Gemeinde Rastede: Bebauungsplan Nr. 100 „Im Göhlen“

Abwägung der Stellungnahmen zur frühzeitigen Beteiligung der Behörden und sonstigen Träger öffentlicher Belange gemäß § 4 (1) BauGB und zur frühzeitigen Beteiligung der Öffentlichkeit nach § 3 (1) BauGB (in blauer Schrift)

Abwägung der Stellungnahmen zur Beteiligung der Behörden und sonstigen Träger öffentlicher Belange gemäß § 4 (2) BauGB und zur Beteiligung der Öffentlichkeit nach § 3 (2) BauGB

² Ing.-Büro Dr. Schwerthelm & Tjardes: Stellungnahme zur Erschließung B-Plan Nr. 100 „Im Göhlen II“, weitere Variante, Schortens, 30.05.2017

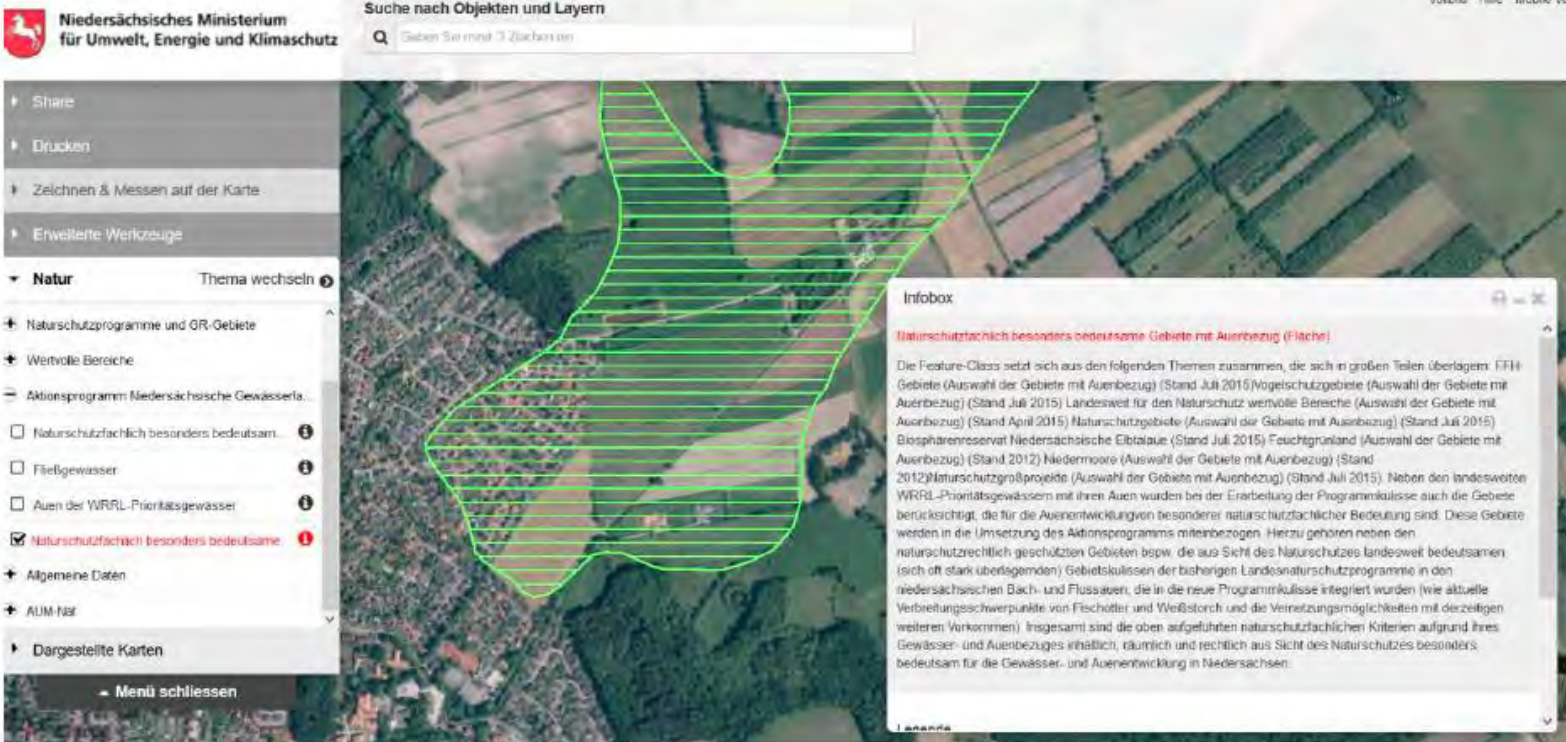
Nr.	Private Einwender/in Schreiben vom ...	Stellungnahme	Planungsrechtliche Vorgaben Abwägung/Beschlussempfehlung
	Fortsetzung 	Ferner weise ich auf einen Auszug aus den Hinweisen zum Baugebiet „W 4“ des fortgeschriebenen Gemeindeentwicklungsplanes hin: • Baugrund/ Entwässerung(*2/ *3) Vorliegendes Ergebnis von Kleinbohrungen im Südwestteil der Fläche: Obere Bodenschichten mit geringer Tragfähigkeit, Austausch bis etwa 3m Tiefe wäre erforderlich <i>Probleme bei der Regenwasserentsorgung sind wahrscheinlich, Hankhauser Bäke und auch Vorfluter Jade-Süd sind ausgelastet, Regenwasserrückhaltebecken wäre erforderlich</i> Die telefonische Mitteilung der Gemeinde Rastede, H. Rabius, am 01.11.17, 09:30 Uhr, dass wir am Freitagmorgen 03.11.17 die Möglichkeit hätten, die Unterlagen zur Oberflächenentwässerung ein zusehen und dem Fachplaner Ing.-Büro Börjes (H. Konemann) Fragen zu stellen, kommt zu kurzfristig um den Termin wahrzunehmen. Im Übrigen haben nicht nur wir in der Frühzeitigen Bürgerbeteiligung das Thema Oberflächenentwässerung angesprochen. Aus der Synopse ist ersichtlich, dass zahlreiche Bedenken eingegangen sind. Das Gutachten zur Oberflächenentwässerung hätte Bestandteil der Auslegung sein müssen. Wir weisen in diesem Zusammenhang auch auf unsere Email vom 21.09.17 hin, in der wir um Veröffentlichung des Gutachtens bzw. Einsicht bitten. 4. Verkehrssicherheit Unterlagen zum zwingend erforderlichen Ausbau der vorhandenen Straße „Im Göhlen“, ohne die eine sichere Haupterschließung des Baugebietes nicht möglich ist, liegen nicht bei. Das ist gerade in Hinblick darauf, dass dies die Haupterschließungsstraße mit mindestens 1380 bzw. im ungünstigsten Fall bis zu 2400 (bei maximaler Ausnutzung der Baufläche) Fahrzeugbewegungen täglich ist, nicht erklärlich. Der landwirtschaftliche Weg (nicht öffentlich) soll auf einer Länge von ca. 350 m von jetzt ca. 2,50 m Breite auf zukünftig 5,50 m ausgebaut werden. Nebenanlagen wie Rad- und Fußwege sind nicht geplant. Im Vergleich dazu bekommen die Straßen im neuen Baugebiet eine Breite von 7,0 m. Sie sind also 1,5 m breiter als die Haupterschließungsstraße!	Die seinerzeitigen Erkenntnisse des Gemeindeentwicklungskonzeptes aus dem Jahres 2012 sind durch die neueren Ergebnisse der Bodenuntersuchungen und der Regenwasserkonzeption im Zuge der Aufstellung des Bebauungsplanes Nr. 100 überholt. Die Stellungnahme wird zur Kenntnis genommen. Die Oberflächenentwässerungskonzeption wird in der Begründung wiedergegeben und war damit Gegenstand der Auslegung. Im Vorfeld der Entwurfsfassung zu diesem Bebauungsplan wurden durch das Ing.-Büro Dr. Schwerthelm & Tjardes unterschiedliche Erschließungsvarianten untersucht, welche jeweils auf unterschiedliche Art und Weise die Erschließung des Baugebietes ermöglichen. Das Gutachten von Januar 2017¹ setzt sich mit zehn unterschiedlichen Varianten auseinander, zusätzlich wurde im Mai 2017 eine 11. Variante im Rahmen einer Stellungnahme untersucht.² Außerdem liegt eine Zusammenfassung der bisherigen Verkehrsuntersuchungen vor.³ Die Gutachter haben bei 10 Kfz-Fahrten je Wohneinheit insgesamt 1.380 Kfz-Fahrten in Ansatz gebracht. Die wesentlichen Inhalte und Ergebnisse der Gutachten wurden in der Begründung verkürzt wiedergegeben. Die Gutachten waren Bestandteil der Auslegungsunterlagen. Die Gemeinde hat sich ausführlich mit den dargelegten Varianten beschäftigt und die gutachterlichen Empfehlungen nachvollzogen. Im Ergebnis setzt die Gemeinde die von den Gutachtern untersuchte Variante 5 um, ohne die ursprünglich angedachten Poller.

Nr.	Private Einwender/in Schreiben vom ...	Stellungnahme	Planungsrechtliche Vorgaben Abwägung/Beschlussempfehlung
	Fortsetzung	Die Verkehrssicherheit (fehlende Ausweichmöglichkeit) für Radfahrer und Fußgänger sowie die nicht einsehbare Querung der Straße durch Radfahrer und Fußgänger, die über den Fußweg von der Graf-von-Galen-Straße / Hankhauser Busch kommen ist nicht gewährleistet. Der Hinweis auf mögliche Ausweichstrecken über den Koppelweg bzw. Harry-Wilters-Ring (Seite 33, der Begründung zum B-Plan) ist gerade im Hinblick auf das Nutzungsverhalten von Kindern unrealistisch. Die Verkehrssicherheit betreffend ist auf jeden Fall zu verhindern, dass Verkehrsteilnehmer aufgrund der geplanten senkrechten Böschungen der Hankhauser Bäke mit Absturzhöhen von bis zu 1,70 m in das Gewässer fallen und im schlimmsten Fall ertrinken. 5. Verkehrliche Erschließung, Baustellenverkehr Anliegerverkehr Für das neue Baugebiet wird mit minimal 138 Wohneinheiten, dies entspricht 1380 Fahrten je Tag gerechnet. Bei einer realistischen (kompletten) Ausnutzung der Flächen (z. g. T. zwingende Zweigeschossigkeit, Reihen-/Doppelhaus- und Mehrfamilienhaus-Bebauung sowie einer weiteren möglichen Wohneinheit auf dem Grundstück bei einer Fläche > 600 m²) sind deutlich mehr Wohneinheiten als in den Planunterlagen dargestellt möglich. Damit erhöht sich der anfallende Verkehr um 10 Fahrten je zusätzlicher Wohneinheit. Es fehlt eine plausible Begründung, warum nur mit den minimalen Wohneinheiten und nicht als worst-case-Fall mit den maximal möglichen Wohneinheiten gerechnet wird.	Die Gemeinde teilt die Auffassung, dass die Variante 5 (Anbindung über die Straße „Im Göhlen“ und über die Verbindungen Harry-Wilters-Ring und Koppelweg (ohne Poller)) die sinnvollste Verkehrsverteilung darlegt. Durch den Verzicht auf die Poller wird eine Trennung des Plangebietes in Abschnitte vermieden und die Einheit des Plangebietes unterstrichen. Durch eine Anbindung an das bestehende Siedlungsgebiet werden Umwege unterbunden. Für die schwächeren Verkehrsteilnehmer steht schon während der Erschließung der Bauabschnitte, durch Poller gesichert, eine Alternative durch die Benutzung der verkehrsberuhigten Bereiche Harry-Wilters-Ring und Koppelweg zur Verfügung. Daher kann nach Auffassung der Gemeinde auf die Erstellung von Nebenanlagen verzichtet werden. Dieser Verzicht macht es möglich, sowohl die Fahrbahn zu bauen, als auch die Hankhauser Bäke so umzugestalten, dass sie in ihrer Struktur erhalten bleibt. Die nebenstehende Anregung wird im Zuge der Ausbauplanung geprüft. Die Verkehrsgutachter haben 10 Kfz-Fahrten je Wohneinheit und Tag angenommen, entsprechend ergeben sich eine Tagessumme von 1.380 Kfz-Fahrten. Es handelt sich dabei um durchschnittliche Werte auf der Basis realistischer Einschätzungen und Erfahrungswerte. Die Gemeinde sieht auch aus nachstehenden Gründen keinen Anlass, diese Einschätzung anzuzweifeln: Die Gemeinde Rastede strebt die Entwicklung eines klassischen Ein- und Zweifamilienhausgebietes an. Mehrfamilienhäuser sollen nur im untergeordneten Umfang im WA 1 realisiert werden. Die Zweigeschossigkeit im WA 2 soll im Wesentlichen dazu dienen, die heute verstärkt auf dem Markt nachgefragten Stadtvillen planungsrechtlich zu ermöglichen. In den WA 2, WA 3, WA 4 und WA 5 sind je angefangene 600 qm Grundstücksfläche eine Wohneinheit zulässig. Reihenhäuser sind nur in untergeordnetem Flächenumfang möglich.

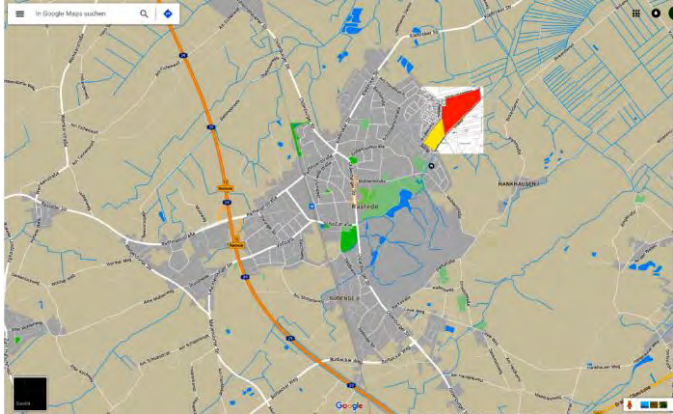
Nr.	Private Einwender/in Schreiben vom ...	Stellungnahme	Planungsrechtliche Vorgaben Abwägung/Beschlussempfehlung
	Fortsetzung [REDACTED]	2 Siedlungsrand In der 64. Änderung zur Flächennutzung (Nov 2016) heißt es unter 2. Ziele und Zwecke der Planung: ...Mit der Realisierung des Plangebiets bzw. einer östlichen Erweiterung der Baugebiete Göhlen ergibt sich die Chance, den nordöstlichen Rand des Siedlungsraumes abzurunden und einen einheitlichen Siedlungsrand auszubilden.... Dieser Siedlungsrand wie hier beschrieben würde dem Vorhaben der Gemeinde von vor ca. 15 Jahren folgen, die natürliche Hecke inmitten dieses Gebietes als Begrenzung für den Ausbau zu nehmen. Darüber hinaus ist kaum von einer Abrundung zu sprechen. Hier wird genau das Maß überkommen, dass diese Planung nun so folgenreich macht. Denn mit der damit nun doppelten Zahl an Grundstücken und Gebäuden kommt auf die Stadt, die Anwohner, die Natur, die Sicherheit und die Kultur eine wesentlich größere Herausforderung zu. Da wir oft mit der Familie und dem Hund hier heraus spazieren gehen, ist sehr wohl entgegen der Beschlussvorlage vom 29. November 2016 eine Geruchsbelästigung in Nähe der Kläranlage spürbar - sind die zukünftigen Bewohner darüber aufgeklärt worden? Auch ist aus dem anliegenden Wohngebiet immer noch vereinzelt zu hören, dass Feuchtigkeit in die Häuser dringt - die führt zur Annahme, dass auch diese Probleme hier auftauchen werden. Doch dazu mehr im nächsten Punkt.	Die nebenstehende Auffassung wird nicht geteilt. Der Koppelweg stellt im Nordosten des Siedlungszusammenhangs derzeit eine Begrenzung dar. Diese Begrenzung wird mit der vorliegenden Planung nicht überschritten, so dass der Siedlungszusammenhang insgesamt arrondiert wird. Die Planung stellt eine zukunfts- und bedarfsorientierte Ausweisung dar. Die grundsätzliche Standortentscheidung wird jedoch auf Flächennutzungsplanebene getroffen. Die Gemeinde erkennt einen Bedarf in der ausgewiesenen Größenordnung. Der Bedarfsnachweis wird ausführlich auf Flächennutzungsplanebene geführt. In der Umgebung des Plangebietes befinden sich landwirtschaftliche Betriebe sowie die Kläranlage. Es wurde daher eine geruchstechnische Untersuchung erstellt. Die Berechnung der Geruchsausbreitung wurde unter Verwendung der meteorologischen Daten der Station Oldenburg durchgeführt. Bei der Ermittlung der Geruchsimmissionen wurde der tierartsspezifische Gewichtungsfaktor der Geruchsimmissions-Richtlinie (GIRL) für Rinder berücksichtigt. Die Gutachter sind zu dem Ergebnis gekommen, dass im Bereich des Plangebietes die Gesamtbelastung an Geruchsimmissionen maximal 2 % der Jahresstunden beträgt. Der in der GIRL für Wohngebiete angegebene maßgebliche Immissionswert für die Gesamtbelastung von 10 % der Jahresstunden wird sicher eingehalten. Die Gemeinde Rastede hat die gutachterlichen Aussagen auf Plausibilität überprüft und nachvollzogen. Sie geht auf der Grundlage der gutachterlichen Ergebnisse davon aus, dass Belange des Immissionsschutzes (hier: Gerüche) der Aufstellung des Bebauungsplanes Nr. 100 nicht entgegen stehen. Der in der GIRL für Wohngebiete angegebene maßgebliche Immissionswert für die Gesamtbelastung von 10 % der Jahresstunden wird sicher eingehalten. Die zukünftigen Bewohner können in die Planunterlagen einsehen. Das Thema Geruch ist in der Begründung dargelegt. Die Stellungnahme wird zur Kenntnis genommen.

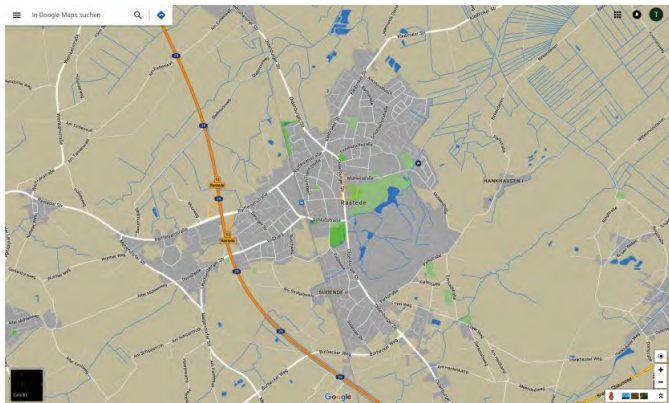
Nr.	Private Einwender/in Schreiben vom ...	Stellungnahme	Planungsrechtliche Vorgaben Abwägung/Beschlussempfehlung
	Fortsetzung [REDACTED]	<i>3 Entwässerung</i> Die Geschichte dieser zur Küste gerechneten Zone zeigt, dass selbst Sturmfluten das Wasser hier bis ins Land drücken können. Wir brauchen also ein gutes Gleichgewicht mit den sich schon bewährten Mechanismen und Begleitern in solchen Situationen; unfraglich gehört die offene Bäke dazu. Schon jetzt ist bei starkem Regenfall zu beobachten, wie anliegenden Grundstücke die Bäke als Aufnahme für das niedergeschlagene Wasser benötigen. Diese führt bei solchen Wetterlagen schon mal Wasser bis zum oberen Rand der Böschung. Das bedeutet, dass der große Trichter, den sie bildet, enorme Wassermengen führt. Im Winter zur Schneeschmelze ist dies ebenfalls eindrucksvoll zu beobachten, da Ellernteich und der Park (Wald) gleich wie ein Schwamm ihr Wasser abgeben. Wir haben die berechnete Befürchtung, dass bei ähnlichen Wetterlagen oder gar auch dem Klimawandel geschuldeten extremeren Bedingungen (es wäre fahrlässig, dies nicht in die maximale Berechnung einzuarbeiten), dass hier unser Grundstück und das Haus dem Wasser ausgeliefert sein werden. Wir befürchten Schäden, die hierdurch entstehen, die wir bisher haben vermeiden können, da die Entwässerung so nun gut funktioniert. Die Bäke muss teilweise wirklich viel arbeiten - wir hören es, da wir an dem kleinen Fall wohnen. <i>4 Naturschutz</i> In der Bäke sahen wir bisher bereits Tiere, von denen wir noch in der Schule lernten, dass sie sich nur dort ansiedeln, wo ein Gleichgewicht der Natur gegeben ist (Frösche, kleine Krebse, Störche, Reiher, Wildvögel, Kauze etc.). Diese Bäke zu verrohren, zieht mit großer Sicherheit nach sich, dass diese Bewohner hier verloren gehen - einige stehen wahrscheinlich sogar unter Naturschutz.	Zwischenzeitlich wurde für das Plangebiet dieses Bebauungsplanes Nr. 100 ein Oberflächenentwässerungskonzept erstellt, welches die gesamten Plangebietsflächen umfasst. Die Oberflächenentwässerungskonzeption sieht vor, das Oberflächenwasser des Bebauungsplangebietes über eine Regenwasserkanalisation in ein neu zu bauendes Regenrückhaltebecken (RRB) einzuleiten, dort zwischenspeichern und gedrosselt in die Hankhauser Bäke abzugeben. Dadurch erfolgt kein höherer Spitzenabfluss als zum jetzigen Zeitpunkt. Aus den derzeit erarbeiteten Unterlagen ist erkennbar, dass die Hankhauser Bäke zukünftig ein 100-jähriges Regenereignis bewältigen können. Außerdem kann die Fließgeschwindigkeit von derzeit 1,5 bis 2,0 m/s auf 1 m/s gesenkt werden. Dadurch ergibt sich ein geringerer Abtrag am Sohlbefestigungsmaterial. Die Gemeinde Rastede hat die gutachterlichen Aussagen auf Plausibilität überprüft, nachvollzogen und planungsrechtlich abgesichert. Am östlichen Rand des Plangebietes wird eine öffentliche Grünfläche mit Maßnahmen zum Schutz, zur Pflege und zur Entwicklung von Boden, Natur und Landschaft und Flächen für die Wasserwirtschaft überlagert. In diesem Bereich werden die planungsrechtlichen Voraussetzungen für die Errichtung des Regenrückhaltebeckens geschaffen. Die Bedenken werden von der Gemeinde nicht geteilt. Die Gemeinde geht davon aus, dass eine ordnungsgemäße Entwässerung sichergestellt werden kann. Die Verrohrung der Hankhauser Bäke ist nicht mehr Gegenstand der Planung, vielmehr wird angestrebt, die Bäke nach erforderlichem Umbau als offenen Wasserzug und somit als Biotopverbundelement und Lebensraum zu erhalten.

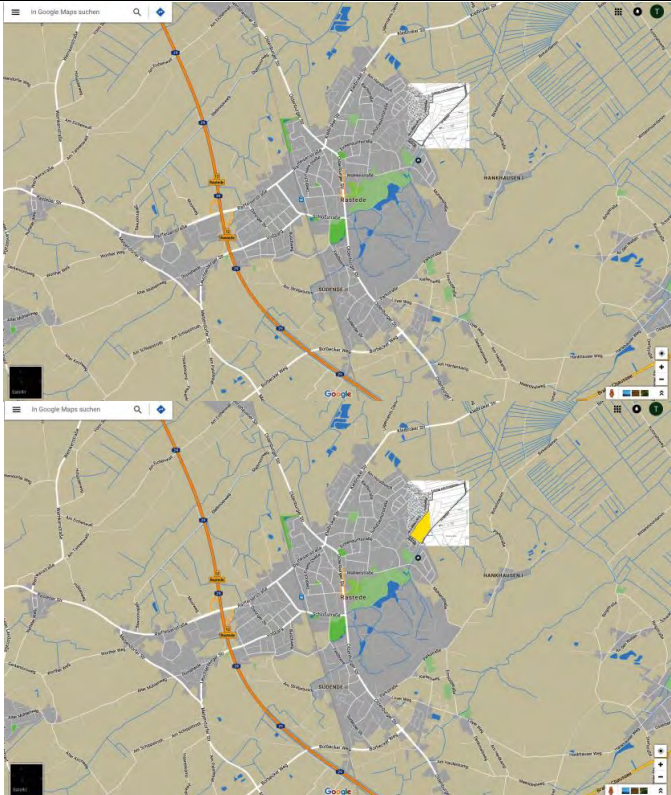
Nr.	Private Einwender/in Schreiben vom ...	Stellungnahme	Planungsrechtliche Vorgaben Abwägung/Beschlussempfehlung
	Fortsetzung [REDACTED]	5 Lärmschutz Im nächsten Abschnitt „Sicherheit“ gehen wir aus diesen Gründen auf geplante 50 km/h ein - unter dem Aspekt „Lärmschutz“ wäre das ebenso unverständlich wie unnötig. Wir fordern für die Straße im Göhlen daher unbedingt eine Geschwindigkeitsbegrenzung auf max. 30 km/h. 6 Sicherheit Kinder kreuzen die Straße als Fußweg zur Grundschule Kleibrok - eine doppelt befahrbare, breit ausgelegte Straße, die in der Lage wäre, entgegenkommende LKW zu führen, ist für uns und die stetig zunehmende Anzahl an neu zugezogenen Familien mit Kindern eine bedenkliche Situation. Ein Konzept, dass darüber hinaus erlauben würde, hier 50 km/h zu fahren, können wir überhaupt nicht verstehen, da der Streckenabschnitt bis zum Wohngebiet als Beschleunigungs- und Abbremsstrecke genutzt würde, keinerlei Vorteile brächte, außer laut und stark unfallgefährdend zu sein. 7 Verkehr Dieses Wohngebiet allein über die Straße im Göhlen anzubinden, ist uns aus vielerlei Hinsicht unverständlich. Beginnen wir doch auch hier mit dem Thema Sicherheit. 2009 hat ein Trockner in unserem Wäscheraum Feuer gefangen.	Die Stellungnahme wird zur Kenntnis genommen. Das Tempolimit auf der Straße „Im Göhlen“ ist nicht Gegenstand des Bebauungsplanverfahrens. Mindestens für die Bauzeit soll bei der Verkehrsbehörde eine Reduzierung auf 30 km/h beantragt werden. Die Gemeinde sieht derzeit keinen Anlass, ihre zuvor skizzierte Verkehrskonzeption zu ändern. Das Tempolimit auf der Straße „Im Göhlen“ ist nicht Gegenstand des Bebauungsplanverfahrens. Mindestens für die Bauzeit soll jedoch bei der Verkehrsbehörde eine Reduzierung auf 30 km/h beantragt werden. Die Erschließungskonzeption wurde zur Entwurfsfassung überarbeitet. Im Vorfeld der Entwurfsfassung zu diesem Bebauungsplan wurden durch das Ing.-Büro Dr. Schwerthelm & Tjardes unterschiedliche Erschließungsvarianten untersucht, welche jeweils auf unterschiedliche Art und Weise die Erschließung des Baugebietes ermöglichen. Das Gutachten von Januar 2017 setzt sich mit zehn unterschiedlichen Varianten auseinander, zusätzlich wurde im Mai 2017 eine 11. Variante im Rahmen einer Stellungnahme untersucht. Außerdem liegt eine Zusammenfassung der bisherigen Verkehrsuntersuchungen vor. Die Gutachter haben eine plangebietsinduzierte Verkehrsmenge von insgesamt 1.380 Kfz-Fahrten in Ansatz gebracht. Auf die ausführliche Beschreibung der Varianten in der Begründung zum Bebauungsplan wird hingewiesen.

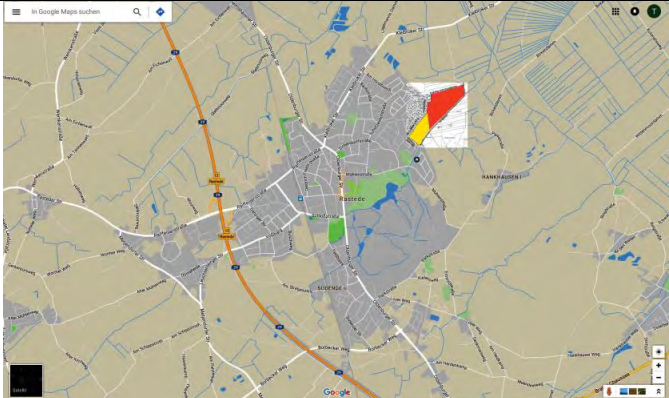
Nr.	Private Einwender/in Schreiben vom ...	Stellungnahme	Planungsrechtliche Vorgaben Abwägung/Beschlussempfehlung
	Fortsetzung [REDACTED]	Die Ausbreitung dieses Feuers ging so schnell, dass wir hier anmerken müssen, dass wirklich jede Minute zählt. Hätten wir mit diesem gleichverlaufenden Brand im hinteren Teil des neu geplanten Gebietes gewohnt, wäre weit weniger zu retten gewesen. Dies gilt auch für Rettungseinsätze, Notarzt etc. Ein Nachfragen bei einem Feuerwehrmann aus dem Bekanntenkreis und einem Rettungssanitäter brachte auch hervor, dass eventuelle Schlüssel, für Pollerentnahmen wesentlich hinderlicher sind, als eine direkte Zufahrt. Diese wäre über einen zusätzlichen Ausbau zur Kleibroker Straße, die ja eben LKW wirklich führt (siehe Bohmann, Entsorgungsanlage etc.) möglich. Zudem sind solche Fahrten durch kleine Wohngebietsstraßen auch gefährlich - je weniger davon nötig, umso besser. Des Weiteren würde eine solch geplante Zu- und Abführung allein über die Mühlenstraße, vorbei am Kindergarten und den Alterswohnheimen und -sitzen ein enormes Verkehrsvorkommen bedeuten. Welche Planzahlen liegen hier zugrunde?	Als Ergebnis der Variantenbetrachtung empfehlen die Gutachter den neuen Siedlungsbereich nicht durch Poller zu zerschneiden. Der neue Siedlungsbereich sei als Einheit geplant worden und könne diese Funktion dann teilweise nicht mehr wahrnehmen. Auch führe eine Trennung des alten von dem neuen Siedlungsgebiet zu längeren Fahrten. Da die Straße „Im Göhlen“ für die Baustellenverkehre ausgebaut werden müsse, könne diese auch nach Abschluss der Baumaßnahmen für die Erschließungsverkehre offen gehalten werden. Die zu erwartenden Verkehrsbelastungen seien bei entsprechendem Ausbau der Straße zumutbar. Falls sich in diesem Bereich die Verkehrsbelastungen einstellen, welche mit der vorhandenen Straßenraumgestaltung im vorhandenen Wohngebiet nicht zu vereinbaren sind, könnten an diesen Stellen Poller aufgestellt werden, ohne dass es zu unzumutbaren Verhältnissen im Verkehrsablauf komme. Insofern ist die gutachterlich betrachtete Variante 5 (Erschließung über „Im Göhlen“ und über die Wegeverbindungen zum Baugebiet Göhlen I (Harry-Wilters-Ring und Koppelweg)) diejenige, welche aus gutachterlicher Sicht am ehesten zu verwirklichen wäre, allerdings ohne die gezeigten Standorte der Poller. Die in der Variante 5 dargestellten täglichen Fahrtensummen (1.000 über „Im Göhlen“, je 190 über Harry-Wilters-Ring und Koppelweg) dürften sich in etwa auch ohne Poller in dieser Größenordnung entwickeln. Die Gemeinde hat sich ausführlich mit den dargelegten Varianten beschäftigt und die gutachterlichen Empfehlungen nachvollzogen. Unter Berücksichtigung der vorliegenden Verkehrsgutachten und nach umfangreicher Erwägung und Abwägung von Alternativen ist die Gemeinde Rastede zu dem Ergebnis gekommen, den Ziel- und Quellverkehr des Baugebietes dauerhaft über die Straße „Im Göhlen“ und über die Wegeverbindungen zum Baugebiet Göhlen I (Harry-Wilters-Ring und Koppelweg) abzuwickeln. Diese Variante beinhaltet letztlich die sinnvollste Verkehrsverteilung, ohne dass die Trennung der Straßenführung durch Poller negative Effekte nach sich ziehen würde. Die Leistungsfähigkeit des Straßennetzes der bestehenden Baugebiete ist für diese Erschließungsoption vorhanden. Diese Verkehrsführung kann allerdings erst nach vollständiger Erschließung des Baugebietes sinnvoll hergestellt werden, damit keine Baustellenverkehre durch die im Endausbau hergerichteten Straßen führen.
